改善箇所説明図

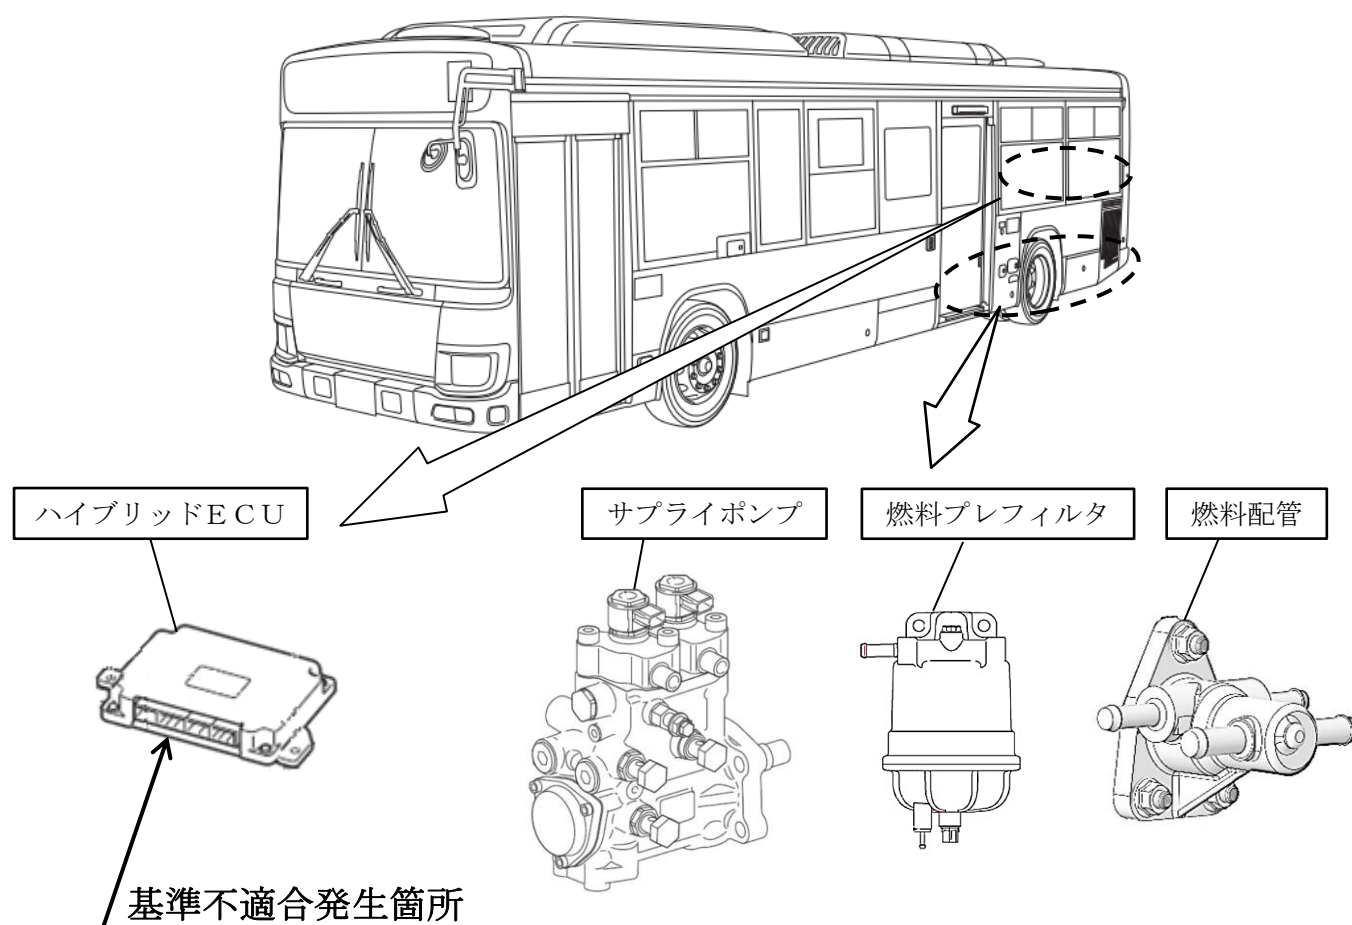
大型ハイブリッド路線バスにおいて、ハイブリッド制御プログラムが不適切なため、エンジン始動時にサプライポンプの摺動部が、燃料中の異物等により潤滑不良となり摩耗することがある。そのため、そのまま使用を続けるとポンプが破損し、走行できなくなるおそれがある。

全車両、ハイブリッドECU、サプライポンプ、燃料プレフィルタおよび燃料配管を対策品に交換する。

識別：改善済車両には運転者席左側ドア開口部のシリアルナンバープレートの上側中央に黄色ペイントを塗布する。
